INFORME PROYECTO DE EJECUCIÓN CENTRO DE DÍA EN AYEGUI

ADECUACIÓN DE LOCAL PARA USO CENTRO DE DÍA
ADMINISTRACIÓN CONTRATANTE: AYUNTAMIENTO DE AYEGUI. NAVARRA
C. CARRETERA, Nº 41
POLIGONO 2, PARCELA 514
AYEGUI-AIEGI. C.P. 31.240
NAVARRA

PROMOTOR	AYUNTAMIENTO
ACTIVIDAD	CENTRO DE DIA
EMPLAZAMIENTO	C/ CARRETERA, 41 (POL. 2, PARC. 514)
Nº INFORME	2025-079

DOCUMENTO RESPUESTA A REQUERIMIENTO PROTECCIÓN CIVIL SOBRE PROYECTO DE ACTIVIDADES CLASIFICADAS Y CUMPLIMIENTO DEL CTE PARA CENTRO DE DÍA EN AYEGUI (NAVARRA)

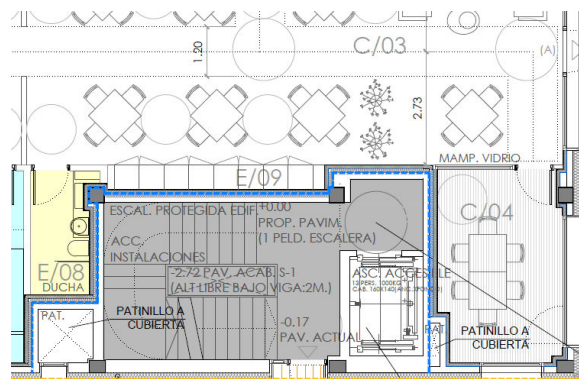
- Para futuros usos del edificio, se debe tener en cuenta lo siguiente:
 - El hueco de la escalera superará los 1,3 m² (ver Anejo A, definición de “salida de planta”).
 - Los futuros usos del edificio, y la superficie que añadan estos al total de superficie con uso, podrían condicionar las medidas de protección contra incendios del conjunto (ver punto 1, y Tabla 1.1, de DB-SI-4) (si, como consecuencia de esto, se superarán los 500 m², considerando los usos de “pública concurrencia” previstos en planta o plantas superiores, se habrá de implantar una dotación de BIEs también en la zona de Centro de día (incluso en sótano).

En cuanto a futuros usos del edificio, tal y como indica el Anejo A, definición de “salida de planta”, se tendrá en cuenta la condición de hueco de escalera de 1,3 m², dado que dicho hueco es una condición para la consideración del punto en el que se tiene en cuenta la “salida de planta” (hueco >1,3 m² salida de planta, la puerta exterior del edificio; hueco<1,3 m² salida de planta, la puerta interior de comunicación con la escalera “protegida” en su caso.

En cuanto a la condición de Establecimiento del Centro de día considerado en el Anejo de Actividad Clasificada, se ha realizado consulta al Ayuntamiento de Ayegui. **Se toma la decisión de suprimir la puerta de conexión del Centro de día con el núcleo de comunicación.** Por lo tanto, se refuerza la consideración de establecimiento dentro del edificio, se cumple la definición del Anejo A del CTE SI, de Establecimiento. No hay régimen subsidiario respecto al resto del edificio.

Esta opción permite que el Centro de día cumpla con los sistemas de incendios propuestos. No es necesario nuevos sistemas antiincendios (bocas de incendios, sistema de alarma, detectores, etc..).

A continuación, se aporta croquis de la planta, una vez suprimida dicha puerta.

Figura 1.3. Fachadas a 60°

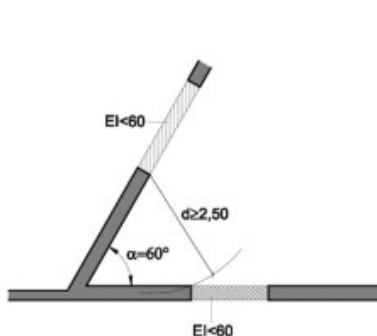
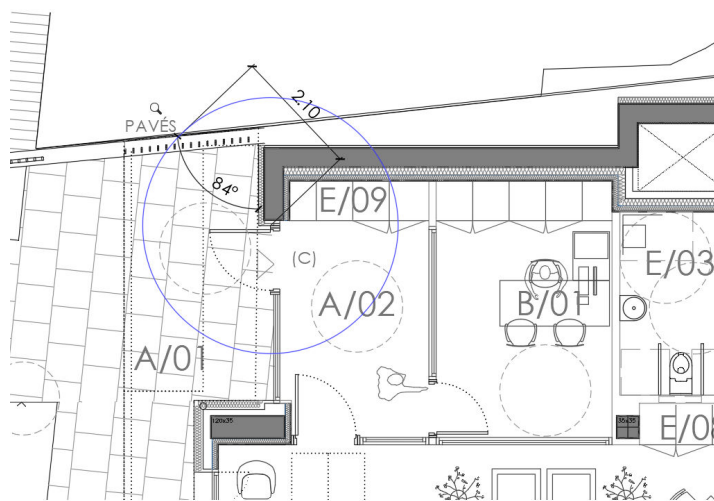
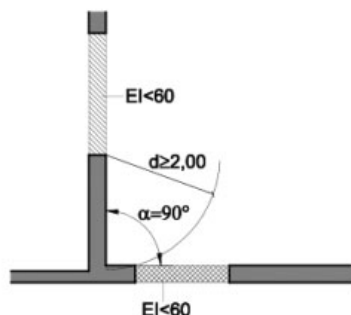
- Se garantizará que se cumplen las exigencias del punto 1.2, DB-SI-2.
La puerta de salida "SE 1", se distanciará del edificio colindante, para garantizar el cumplimiento de lo exigido por el citado punto 1.2.
Se ha de considerar que una parte del cierre del edificio vecino, no cuenta con una solución constructiva EI (bloques de vidrio). Y que las fachadas de ambos edificios forman un ángulo $< 90^\circ$ (se aclarará el ángulo real, y se calculará la distancia de la distancia de la "franja" EI).
Con la Certificación final se aportará plano, acotado, justificativo del cumplimiento de esta exigencia.

Se cumplirá el punto 1.2 del DB SI-2 Propagación exterior, en la zona de la puerta de salida SE 1, de modo que se cumpla la limitación del riesgo de propagación exterior horizontal en caso de incendio a través de 2 fachadas de 2 sectores de incendio (centro de día y viviendas). Tras el topográfico realizado, el ángulo que forman ambos edificios en ese punto es $84^\circ < 90^\circ$. Por lo tanto, se ha prorrateado la distancia que marcan las figura 1.4 (fachadas a 90° -2m) y la figura 1.3 (fachadas a 60° -2,5m) con edificio colindante de viviendas, que cuenta con huecos de pavés o similar. Los huecos de separación entre ambos edificios que forman un ángulo de 84° quedarán separados una distancia igual o superior a 2,083 metros. Se aporta croquis de la distancia normativa y la distancia entre huecos a prever en el nuevo hueco de entrada.

Se aportará plano de final de obra acotado.
